Compte rendu de visite de la décharge Stanexel à Bailleau-sous-Gallardon (Eure-et-Loir)

janvier 1996
Rapport du BRGM R 38817

La Direction Régionale de l'Industrie de la Recherche et de l'Environnement de la Région Centre (DRIRE/CEN) a sollicité le BRGM (Service géologique régional Centre) pour porter un avis sur la validité du dispositif de surveillance de la qualité des eaux souterraines à proximité de la décharge de déchets industriels banals de Bailleau-sous-Gallardon (28).

Fig. 1 - Schéma hydrogéologique d'avril 1978.

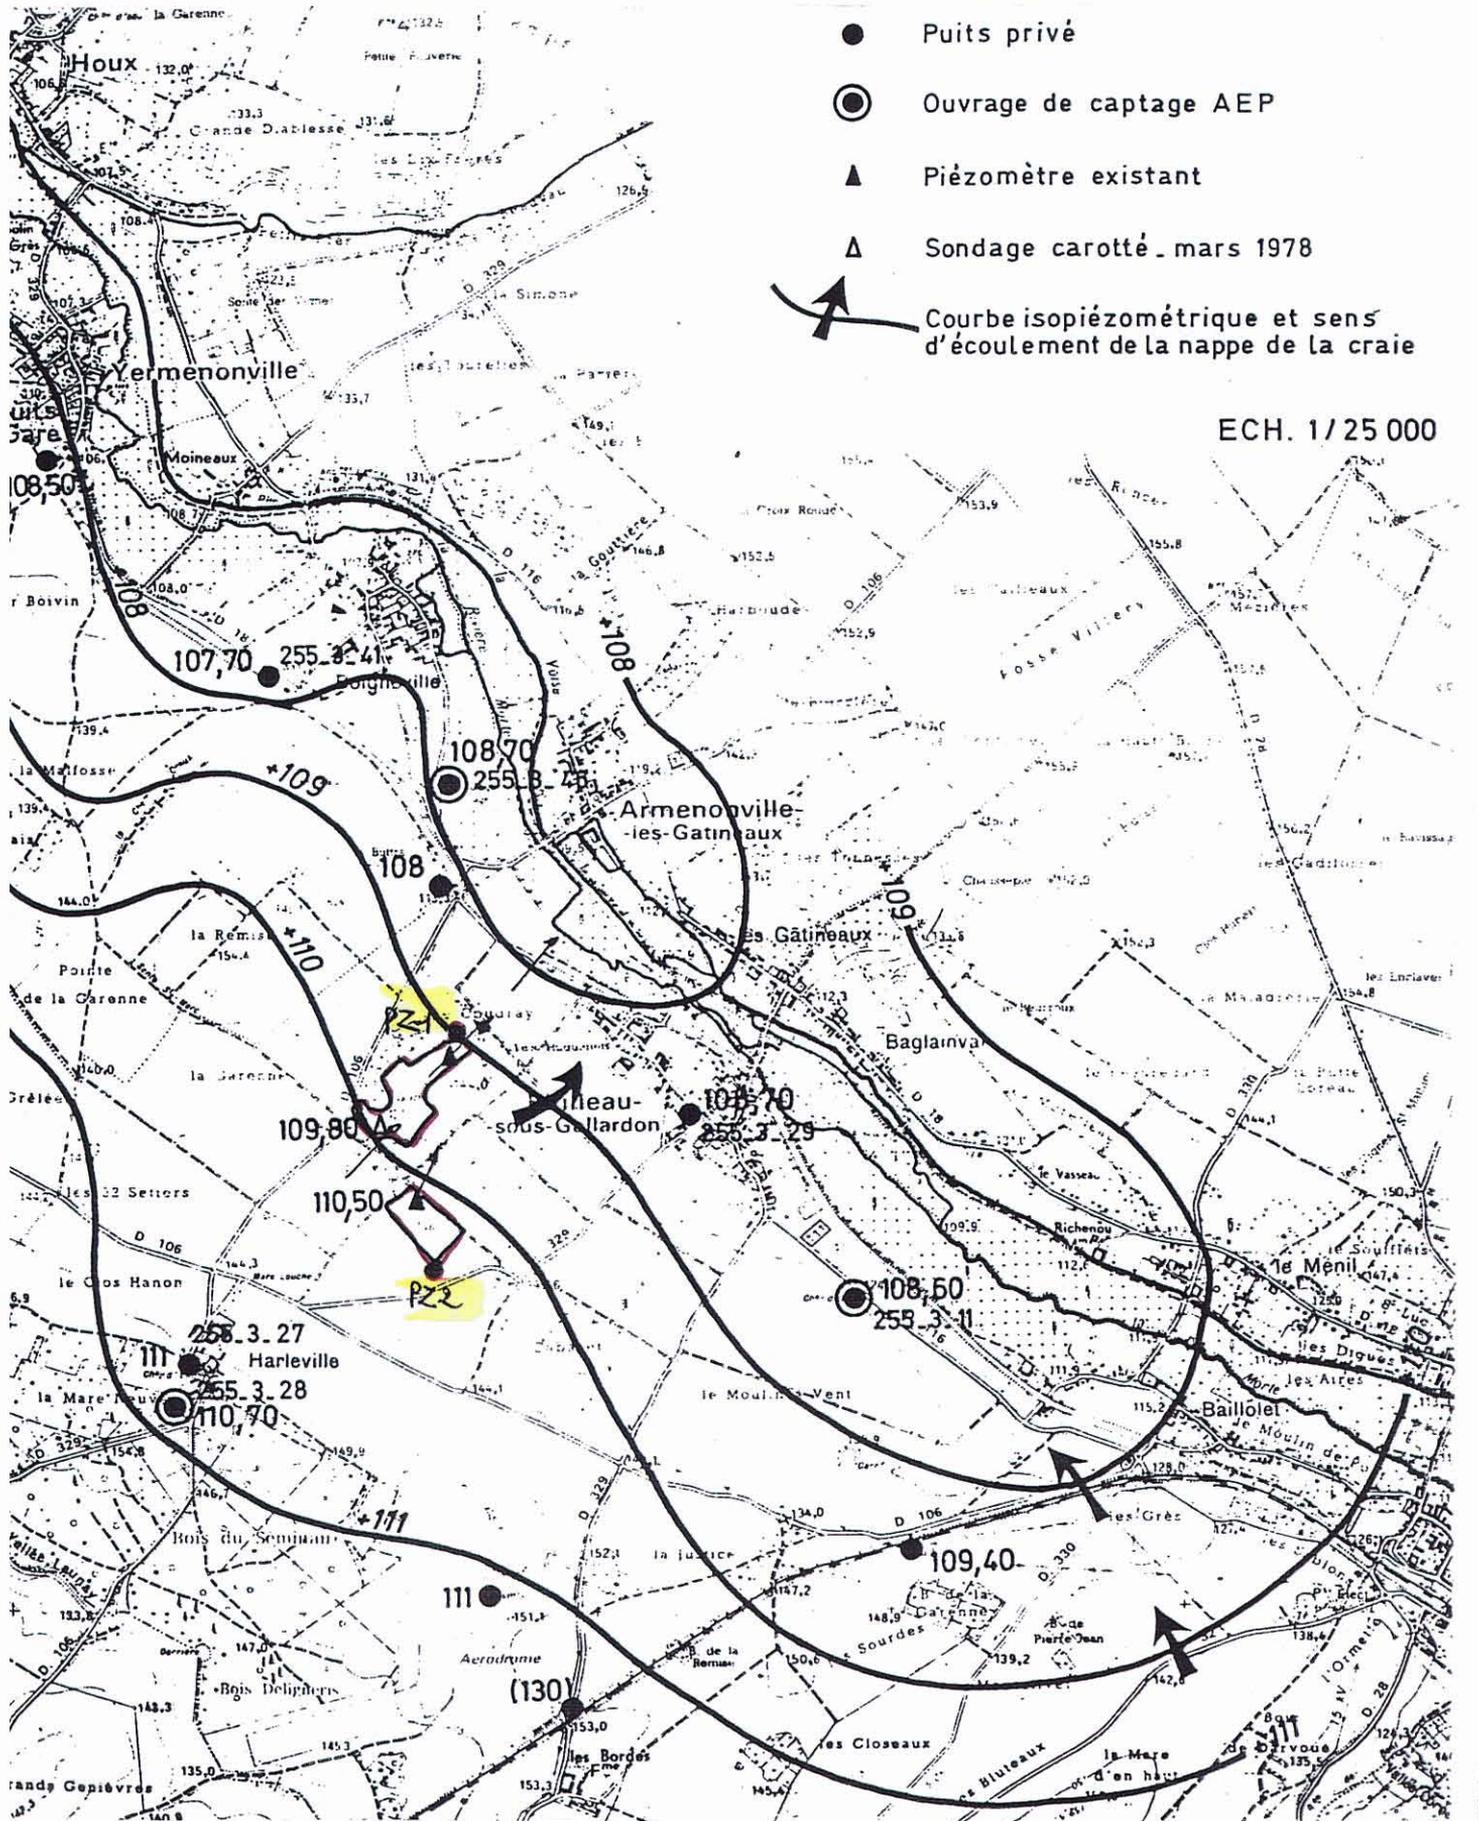
La carte piézométrique établie en avril 1978 montre un écoulement général de la nappe de la craie vers le nord-ouest (vers l'Eure) centré sur la rivière La Voise qui draine la nappe. Au niveau du site, un écoulement secondaire vers le nord-est est observé. **Il faut toutefois remarquer** sur cette carte piézométrique que le niveau dans le piézomètre situé dans le site de la Sablonnière (+ 110,50 m) et celui dans le forage AEP d'Harleville (+ 110,70 m) n'ont que 20 cm de différence. Ceci est peu déterminant pour être assuré d'un sens d'écoulement vers le nord-est, compte tenu que les têtes des forages et piézomètres ne sont pas forcément nivellées et que les forages d'Harleville et de l'aérodrome peuvent engendrer des cônes de rabattement lorsqu'ils sont en cours de pompage (ces forages n'étaient pas utilisés au moment des levés piézométriques d'avril 1978). Ceci peut avoir pour effet d'engendrer localement une inversion du sens d'écoulement (vers le sud-ouest) de la nappe, le môle topographique où se trouve la décharge réagissant alors comme un château d'eau d'où l'eau souterraine s'écoulerait de part et d'autre vers la Voise et vers Harleville.

- + PZ1 est situé en aval hydraulique du site de la Garenne et notamment à proximité du stockage des boues du Centre de Saclay ;
- + PZ2 est situé au sud-est du site de la Sablonnière, à priori en amont hydraulique par rapport à la décharge, sauf si l'hypothèse évoquée précédemment s'avérait confirmée.

Ce propos est exprimé sur la seule base des éléments métalliques analysés et sous réserve que le schéma hydrogéologique retenu jusqu'à ce jour soit confirmé (cf. carte piézométrique, figure 1).

1. Une carte piézométrique détaillée du secteur devraient être élaborée sur la base des puits et forages connus en 1978, complétée par de nouveaux puits ou forages réalisés depuis cette date, s'ils existent.

Elle devra être établie :

- en période de hautes eaux et de basses eaux ;
- sur des têtes de forages nivellées (NGF) (au moins les deux piézomètres et les quatre AEP) ;
- pendant l'exploitation des captages AEP (en pompage) de façon à connaître l'influence des cônes de rabattement.
